**Avis délibéré de la mission régionale d'autorité  
environnementale sur la modification n°1 du plan local  
d'urbanisme (PLU) de la commune de Boën-sur-Lignon (42)  
portée par la communauté d'agglomération Loire Forez Agglo**

**Avis n° 2022-ARA-AUPP-1202**

**Avis délibéré le 6 décembre 2022**

Figure 1: Périmètre concerné par la modification n°1 sur le secteur Champbayard- source dossier

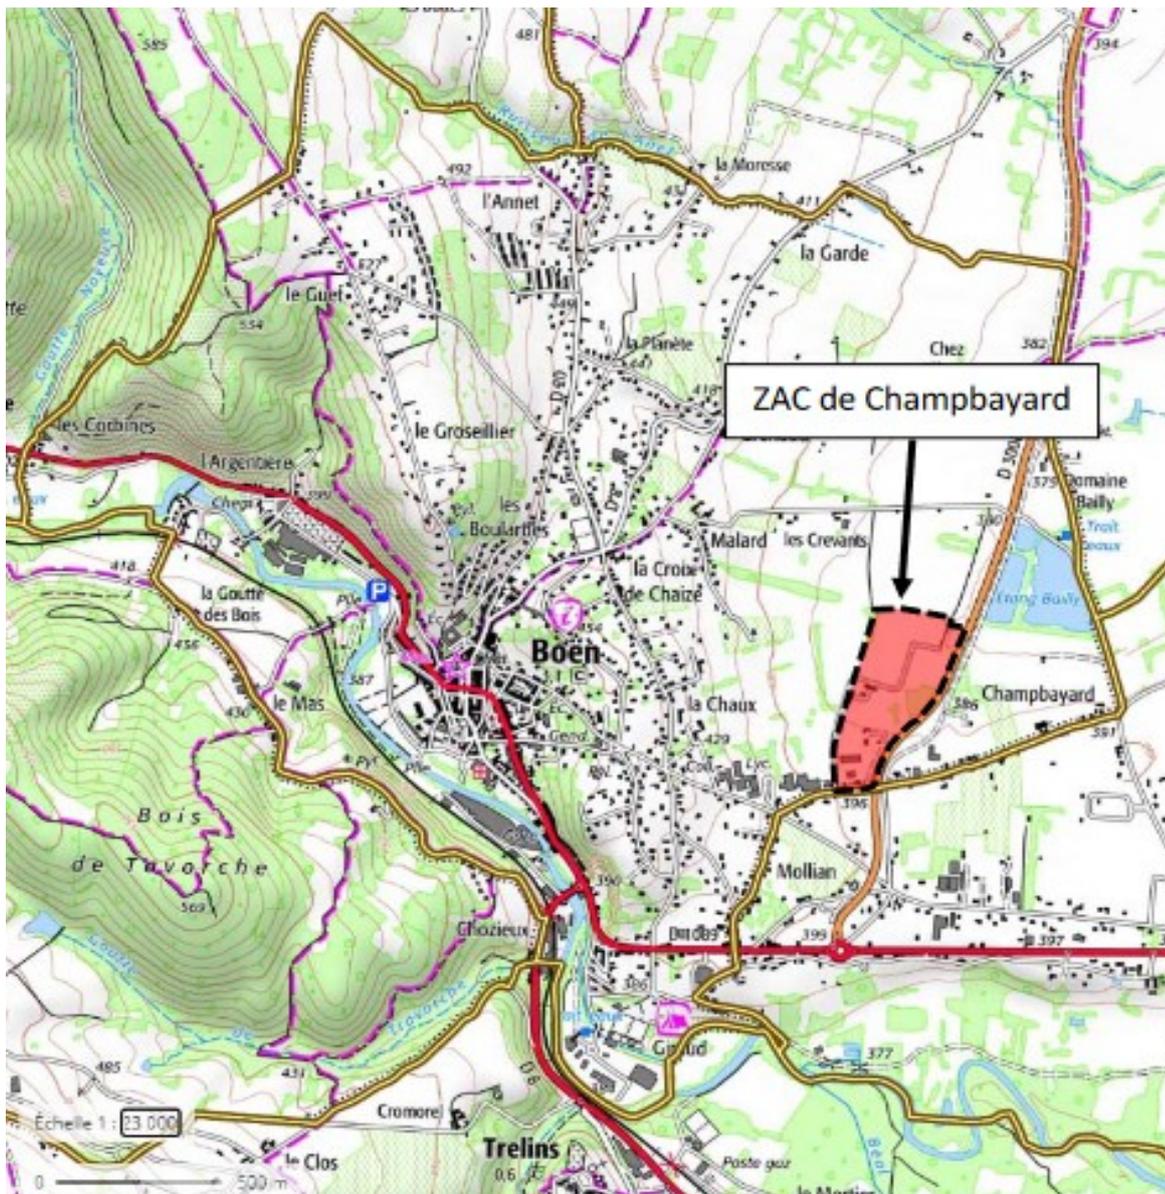
Cette modification vise principalement à modifier l'accès à la zone d'activités de Champbayard en créant un nouvel accès principal via un tourne-à-gauche sur la route départementale D 3008 (voie qui jouxte la ZAC sur sa partie est), l'unique accès s'effectuant actuellement depuis le sud de la ZAC et la rue du Gymnase. Elle consiste ainsi à modifier les dispositions de l'OAP relative à cette zone d'activité, à modifier le règlement écrit sur les occupations du sol admises, les accès et la voirie (notamment la desserte de la zone à partie de la route départementale RD 3008), à prendre en compte une zone humide, à augmenter la densité de la zone et à mettre à jour le règlement graphique.

Cette ZAC de 13,7 ha située à 1,5 km à l'est du centre-ville a été créée le 15 décembre 1999 et le dossier de réalisation a été approuvé le 11 mai 2020. Elle est située au cœur de la Znieff de type 2 « Plaine du Forez » et à proximité immédiate du périmètre Natura 2000 « Plaine du Forez ». Elle est couverte par une opération d'aménagement et de programmation : « OAP n°5 zone d'aménagement concerté de Champbayard en zones Ueza, Uezb et 2AUe ». La modification de l'accès à cette ZAC permettra d'après le dossier de séparer et d'optimiser les différents flux (économiques, scolaires, services à la personne, situés à proximité). Par ailleurs, il est indiqué que la sécurité n'est pas optimale (incendie, gestion des accidents) dans la mesure où la voie principale desservant la ZAC est une impasse. Cette modification n°1 s'inscrit dans les orientations du Padd qui vise à « affirmer le statut de pôle urbain de la ville de Boën-sur-Lignon » notamment par le développement économique. Ce dernier aspire « à maintenir et développer le niveau d'emplois et à favoriser le développement de l'activité économique sur le site de Champbayard ». Cette ZAC est actuellement occupée sur la moitié de sa surface.

Figure 6: OAP n°5 sur le secteur de Champbayard-source dossier.

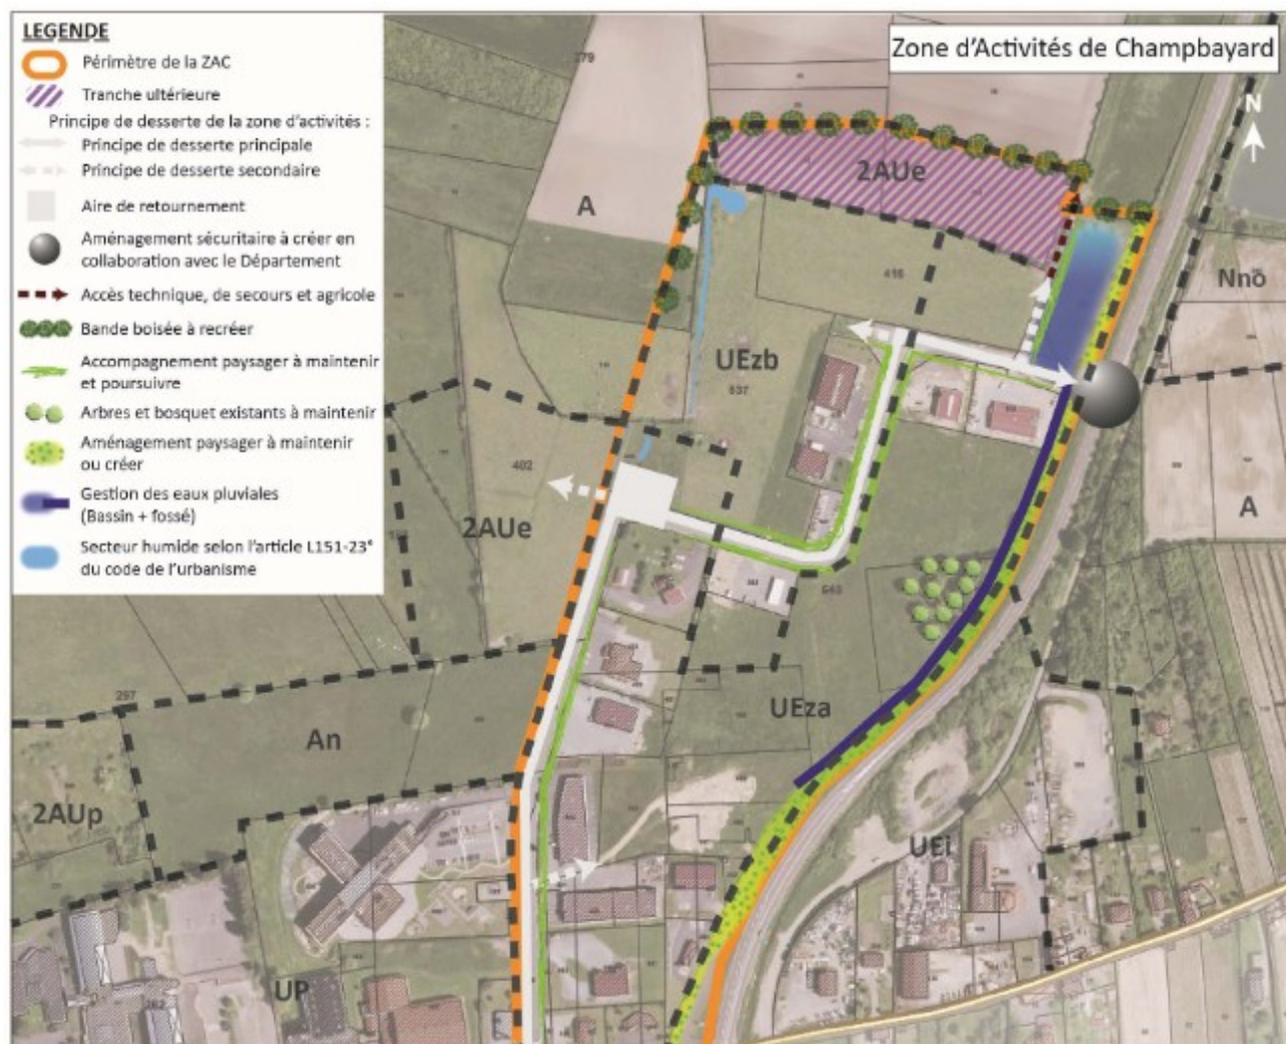
L'OAP présentée au niveau de la ZAC Champbayard a été peu modifiée par rapport à l'OAP initiale (en l'occurrence le phasage<sup>21</sup> avec les tranches 1, 2 et 3, a été supprimé afin de rendre le secteur immédiatement constructible, des aires de retournement ont été installées et la représentation des zones humides a été modifiée). Le zonage humide initialement symbolisé par le report de la mare à l'extrême nord/ouest a été complété par la prise en compte du fossé contigu à cette mare et un petit « bras » de zone humide au-dessus de l'aire de retournement. Par contre, l'espace humide inscrit au zonage du PLU initial, en lieu et place de l'aire de retournement est supprimé du plan de zonage par le projet de modification n°1 du PLU. L'OAP initiale ne mentionnait pas ce zonage contrairement au zonage graphique du PLU, où la position du plan d'eau de 1 000m<sup>2</sup>, aujourd'hui remblayé, était couverte par un zonage zone humide. Les mesures inscrites au règlement du PLU interdisent clairement « *le remblai, l'affouillement ou l'assèchement des secteurs humides repérés au titre de l'art L151-23 du code de l'urbanisme* ». De même, le défrichement des

ripisylves et les coupes rases sont interdits. Toutefois, comme l'inventaire présenté ne couvre pas l'ensemble du périmètre concerné par le projet de modification, la prise en compte de cette thématique par le projet de modification n°1 du PLU pourrait s'avérer incomplète.

- **d'adapter le règlement graphique du PLU en fonction des résultats issus de l'inventaire complet des zones humides sur le secteur concerné par la modification n°1;**
- **d'adapter le règlement du PLU, de manière à éviter la réalisation et l'implantation d'activités pouvant nuire à la santé humaine, notamment en raison de la présence d'un hôpital, d'un EHPAD et d'un collège limitrophes au périmètre de la ZAC Champbayard ;**
- **de prendre en compte et de documenter l'objectif de neutralité carbone pour 2050, porté par la stratégie nationale bas carbone (SNBC), rappelée par l'article L. 122-1-B du code de l'environnement<sup>22</sup>, ainsi que de prendre en compte les orientations inscrites au PCAET<sup>23</sup> de Loire Forez Agglo.**
